臺北市建築管理工程處 函

主旨：檢送本處115年2月24日召開建築物室內裝修抽查作業專案
小組會議紀錄1份，請查照。

建築物室內裝修抽查作業專案小組會議

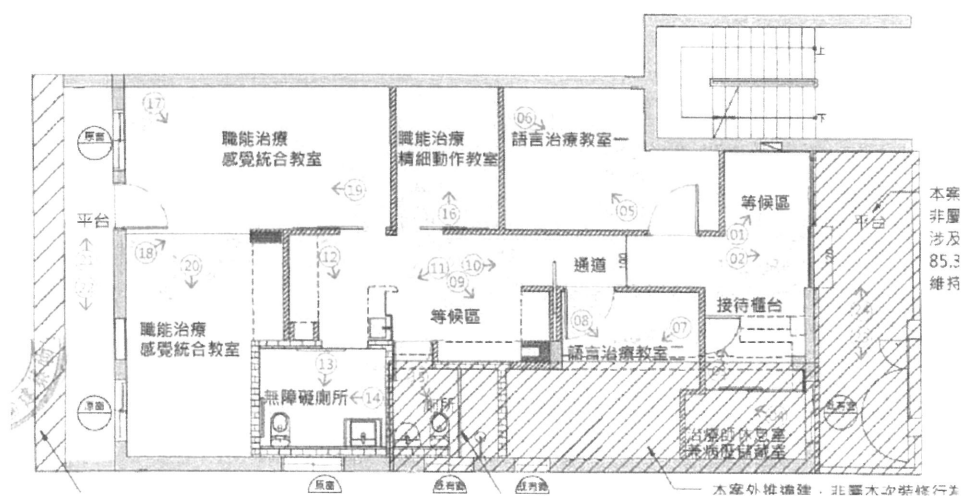
- 一、有關本市士林區承德路四段294之3號6樓建物，領有77使字第0491號使用執照及94裝修（使）2128號室內裝修合格證，該建物為地上12層、地下1層建築物。
- 二、本案室內裝修核准圖說於安全梯平台位置繪設一造型鞋櫃，原樓梯設計寬度為120公分，已屬法定最小寬度，倘再設置鞋櫃，將致安全梯實際有效寬度不足。
- 三、現該鞋櫃經民眾檢舉占用安全梯空間，惟建物所有權人主張室內裝修核准圖說已載明該鞋櫃設置位置，拒不配合本處辦理拆除。
- 四、本案涉安全梯淨寬是否應維持法定寬度及核准圖說與避難安全規定之適法性疑義，爰提請討論。

梯間屬公共設施，非屬室內裝修申請範圍，縱於圖說中繪製鞋櫃，亦無從據以合法化。請本案簽證建築師通知現任建物所有權人，於限期一個月內自行拆除該鞋櫃，並於拆除完成後檢附現況照片送交業務科室憑辦。

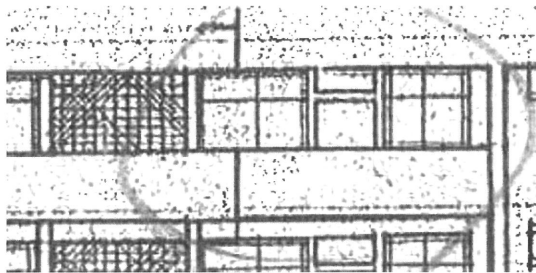
1. 初審意見：「1. 本案 G-3 走廊寬度 $100\text{cm} < 120\text{cm}$ ，不符合規定。2. 請檢討語言治療教室是否符合 91.7.31 北市工建字第 09153655300 號函有關『居室』之規模規定。」。
2. 建築師陳述意見：(略以)

經建築師陳述說明，本案用途非屬視聽歌唱業、理容業、旅館或出租會議室等供不特定人士使用之包廂或隔間單元，爰請刪除「通道」之空間名稱。

四樓北面立視圖

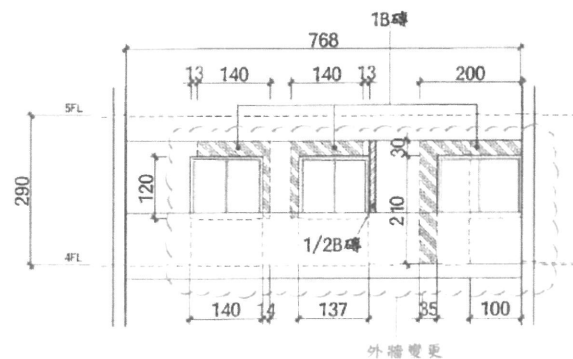
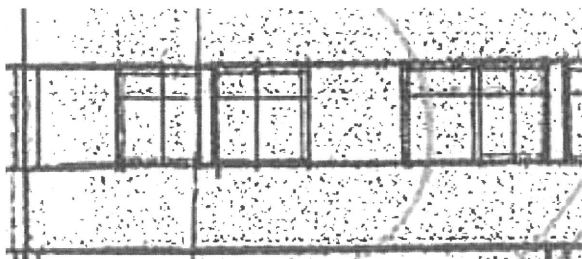
1. 初審意見:「外牆立面變更檢討不符，應以當層立面面積，不能以整個立面面積檢討」。
2. 建築師陳述意見:(略以)

立面面積: $6.33 \times 2.9 = 18.36 \text{ m}^2$
開口、穿孔或剔槽者面積:
原開口已封閉: $(1.3 + 1.73 + 0.9) \times 0.5 + 2.4 \times 0.25 = 2.54 \text{ m}^2$
新開口: $1.3 \times 1 = 1.3 \text{ m}^2$
開口減少: $2.54 - 1.3 = 1.27 \text{ m}^2 < 18.36 / 10 = 1.84 \text{ m}^2$

立面面積: $7.68 \times 2.9 = 22.27 \text{ m}^2$
開口、穿孔或剔槽者面積:
原開口已封閉: $(1.4 \times 2 + 2) \times 0.3 + 2.1 \times 0.35 + 0.14 \times 1.2 \times 2 = 2.51 \text{ m}^2$
新開口: $(1 + 1.3 + 1.4) \times 0.9 + 0.13 \times 1.2 = 3.49 \text{ m}^2$
開口增加: $3.49 - 2.51 = 0.98 \text{ m}^2 < 22.27 / 10 = 2.23 \text{ m}^2$

本案陳述說明所檢附圖說之立面檢討有誤。立面變更之計算應包含增、減部分，並非以新增開口面積扣除封閉面積之方式計算。依本案檢討結果，該戶當層立面變更比例應已超過1/10，爰請依本市一定規模以下建築物免辦理變更使用執

照管理辦法之程序辦理，並於文到一個月內補正完成相關程序，檢送業務單位備查。

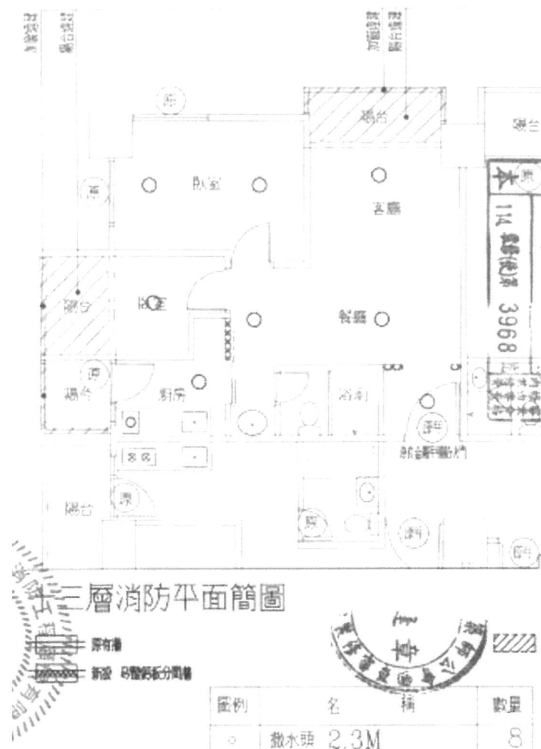
1. 初審意見：「1. 請檢附遮煙條或出入口大門檢附遮煙性材料證明及相片佐證。2. 送審圖說應依1B表17點檢討通風、日照、採光及防音。3. 管道間尺寸與使照不符，未說明。」。
2. 建築師陳述意見：(略以)

請於圖面補充檢討初審意見第2點內容(本次陳述回復未檢附圖說)。另管道間尺寸經建築師陳述說明略有增加，請依本市一定規模以下建築物免辦理變更使用執照管理辦法檢討樓板開口面積之變更情形。

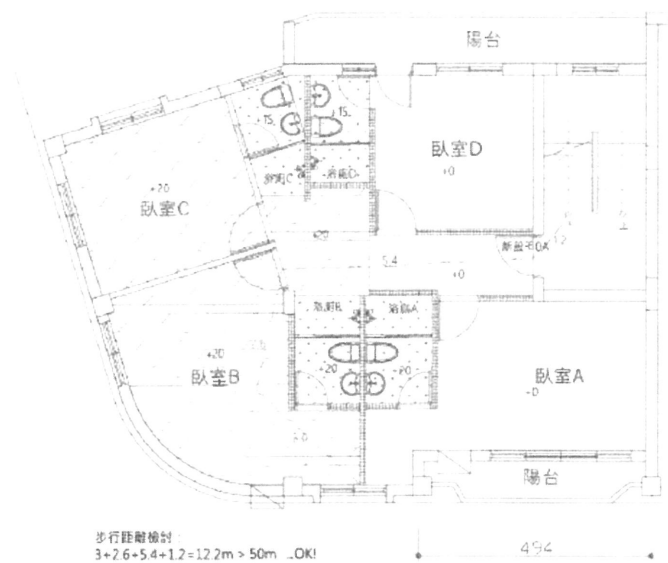
1. 消防初審意見：「消防圖說未繪製探測器，請釐清。」。
2. 建築師陳述意見：(略以)

因本案現況已設置探測器，屬法定消防設備，相關設備仍應於圖說中標示，請修正後再行備查。
